Odborný posudek

Posouzení příčin vlhkostních poruch střechy objektu školy, doporučení nápravných opatření

Školní objekt
Obchodní akademie a
Střední zdravotnická škola
Nad Čertovkou 2272/18
67801
Blansko

foto/2/ Pohled na vlhkostní mapy uvnitř posuzovaného objektu

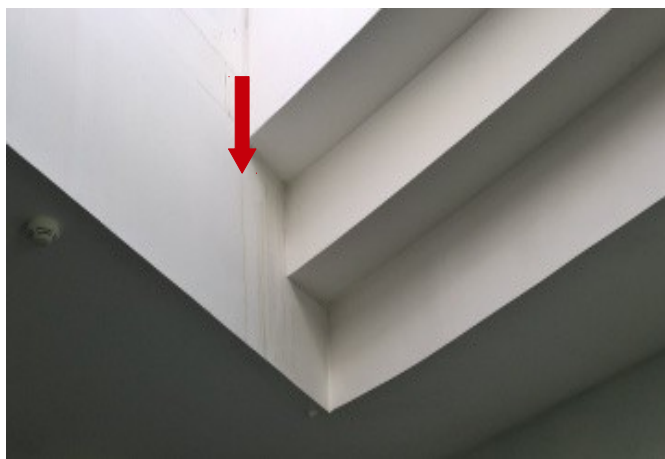
Dle vyjádření objednatele dochází na sádkartonovém podhledu pod střechou k vlhkostním poruchám. Dle informací od objednatele se vlhkostní poruchy (foto /2/ a /3/) projevují pravidelně při deštích v letním i v zimním období.

Při prohlídce stropní konstrukce z interiérové strany byly nalezeny na stropě a stěnách v nejvyšším patře projevy vlhkostních poruch. Poruchy se projevovaly vlhkostními mapami na stropní konstrukci a přilehlých stěnách.

**foto/12/** Pohled na netěsnost**foto/13/** Pohled na opravy spojů pomocí stěrky**foto/14/** Pohled na výškový zlom napojení střešních rovin**foto/15/** Pohled na výškový zlom napojení střešních rovin

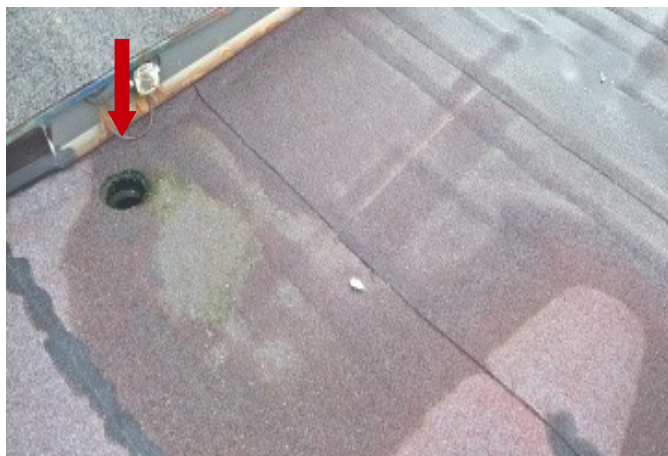
Hlavní hydroizolační vrstva je realizována ze souvrství asfaltových oxidovaných pásů. Vrchní asfaltový pás je opatřen břídlíčným posypem. Při průzkumu byly zjištěny lokální netěsnosti asfaltových pásů. Spoje asfaltových pásů byly dodatečně opravovány pomocí asfaltové stěrky. Z důvodu malého spádu střešní roviny na povrchu hydroizolace dochází k zadržování vody z atmosferických srážek a k tvorbě kaluží. Dále pak bylo patrné odmrzáení a odplavování břídlíčného posypu na povrchu asfaltového pásu. Napojení na dvouplášťové střechy (výškový zlom) (viz foto/14) a foto /15/) je provedeno pomocí oplechování. Asfaltový pás je po vodorovné ploše zatažen k výškovému zlomu pod oplechování. Ukončení asfaltového pásu navazuje na oplechování svislé části výškového zlomu.

foto/20/ Pohled na sklon atiky

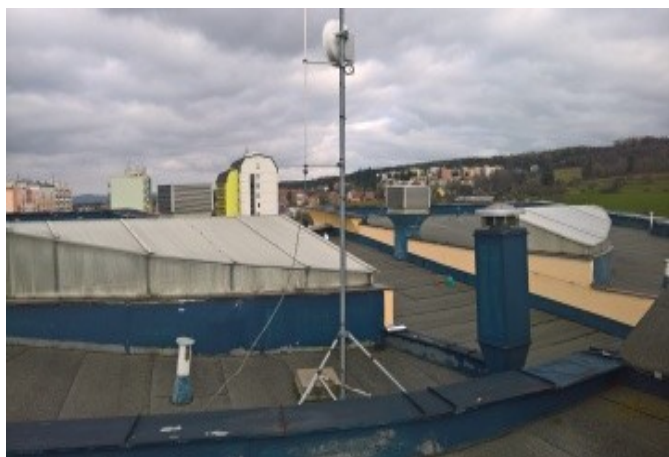
Koruna atiky je oplechována pozinkovaným plechem. Oplechování atiky je opatřeno ochranným nátěrem. Oplechování atiky je provedeno ve sklonu 0-1 ° k rovině střechy. Spoje oplechování atiky jsou realizovány pomocí stojaté drážky. Oplechování atiky je kotveno pomocí kotevních šroubů.

Oplechování atiky také vykazuje známky kaluží. Sklon atiky se pohybuje v rozmezí 0-1° . **Minimální spád oplechování atiky jsou 3 °. Podle ČSN 73 3610 tedy není dodržen.** Koruna a svislá část atiky je oplechována pozinkovaným plechem s ochranným nátěrem.

foto/32/ Pohled do provedené sondy S3

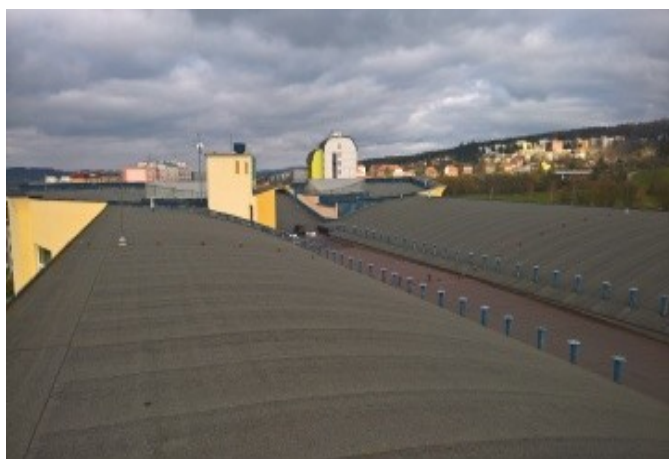
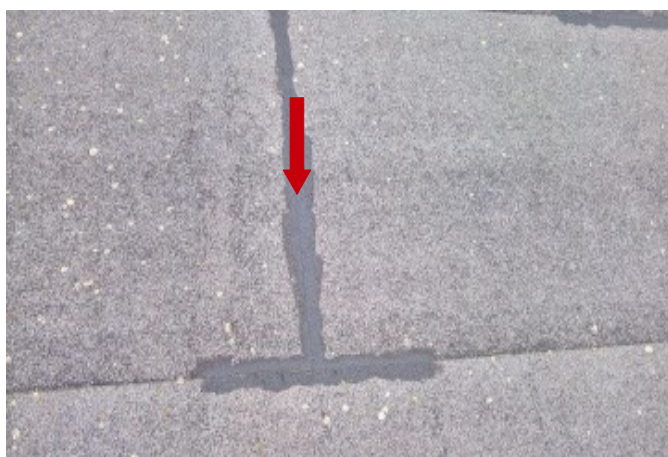
Při provádění sond byla provedena fotodokumentace vzduchové mezery v dvouplášťových střeších. V sondě byla zjištěna kondenzace na spodním povrchu střešního vazníku.

Vzduchová mezera je nedostatečně větraná. Příváděcí otvory při průzkumu nebyly nalezeny. Ve skladbě střechy dochází k nadměrné kondenzaci vlhkosti, která může způsobit např. biologické napadení dřevěného bednění. V prostoru větrané vzduchové mezery bylo rovněž nalezeno množství plísní na stěnách. Toto řešení je v rozporu s ČSN 73 1901, kdy plocha příváděcích větracích otvorů se doporučuje minimálně 1/100 plochy střechy. Plocha odváděcích větracích otvorů se oproti ploše příváděcích větracích otvorů zpravidla zvětšuje o nejméně 10 %.

**foto/34/** Pohled na předmětné střechy**foto/35/** Pohled na předmětné střechy**foto/36/** Pohled na předmětné střechy**foto/37/** Pohled na předmětné střechy**foto/38/** Pohled na poruchu hydroizolační vrstvy**foto/39/** Pohled na hydroizolační vrstvu na povrchu opatřenou asfaltovou stěrkou

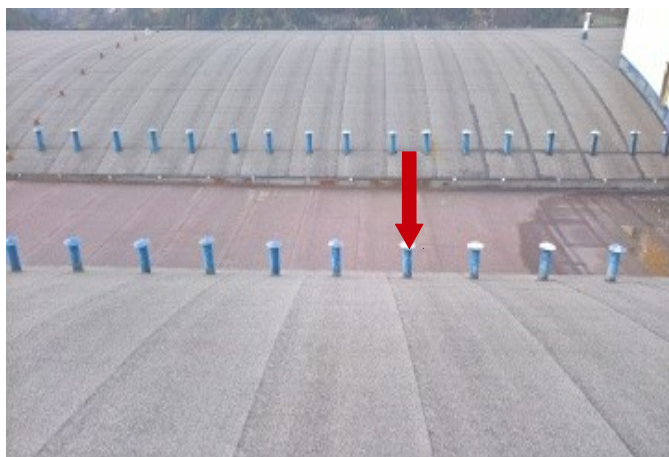
Hlavní hydroizolační vrstva je realizována ze souvrství asfaltových modifikovaných pásů, kde vrchní povrch je opatřen posypem. V ploše hydroizolační vrstvy jsou patrné trhlinky. Dále pak bylo patrné odmrznání a odplavování břidličného posypu na povrchu asfaltového pásu. Tyto vady svědčí o nevyhovujícím stavu hydroizolačního povlaku. Ve spojích jednotlivých asfaltových pásů byly nalezeny netěsnosti. Spoje a povrch asfaltových pásů byly dodatečně opravovány pomocí asfaltové stěrky. Na střeše se vyskytují nečistoty a nevhodné předměty.

**foto/48/** Pohled na lemování oplechování**foto/49/** Pohled na ukončení hydroizolace u lemování**foto/50/** Pohled na ukončená hydroizolace u vyvýšené části**foto/51/** Pohled na ukončení hydroizolace u vstupních dveří

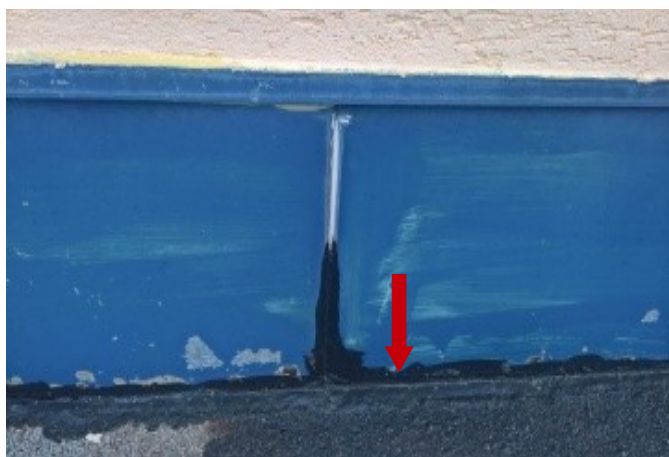
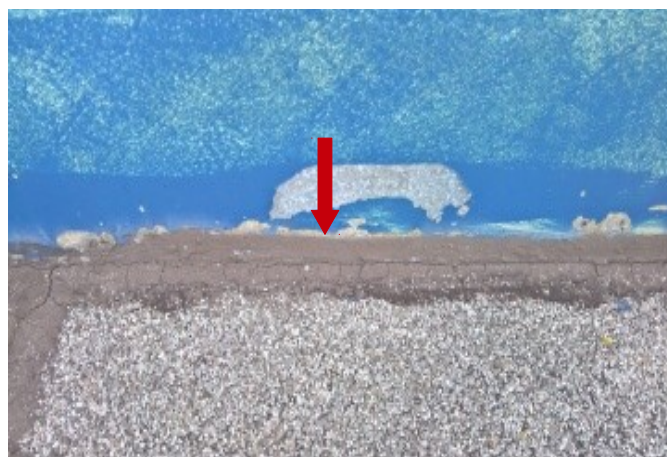
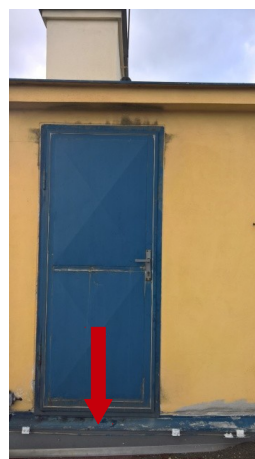
V míst napojení na vyvýšenou část je hydroizolace ukončena v rovině střechy a napojena na plechové lemování. Lemování je provedeno z pozinkovaného plechu, který je opatřen nátěrem. Oplechování je ve styku se stěnou zakryto krycím plechem. Práh vstupních dveří je cca 150 mm nad rovinou střechy. Hydroizolace je vytažena až k prahu dveří a ukončena krycí lištou.

Dále je nevhodně provedeno napojení hydroizolace svislé části atiky a výškové zlomy. Hydroizolace musí být vytažena min. 150 mm nad horní líc nejvyšší vrstvy. Vlivem netěsného napojení dochází k zatékání srážkové vody do střešního pláště.

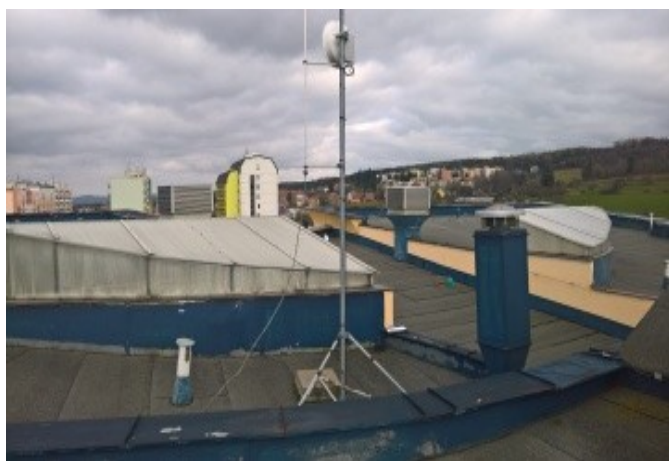
Přístup na střechu je zajištěn pomocí vyvýšené části. Vyvýšená část se nachází uprostřed západní strany na přechodu mezi střechami. Vyvýšená část je obdélníkového tvaru zastřešena plochou střechou s hlavní hydroizolační vrstvou z asfaltových pásů. Nad rovinu střechy vyvýšené části vystupuje komín. Ze stěny vyvýšené části je vyveden větrací komínek kanalizačního potrubí. V místě vývodu větracího komínku byly nalezeny netěsnosti v oplechování. Vnitřní povrch stropu vyvýšené části byl napaden plísněmi.

Nedostatečné oplechování a koroze plechu je viditelné u větracího komínku kanalizačního potrubí. Vlivem tohoto nedostatečného opracování dochází k zatékání srážkové vody do konstrukce střechy a do vnitřních prostor objektu.
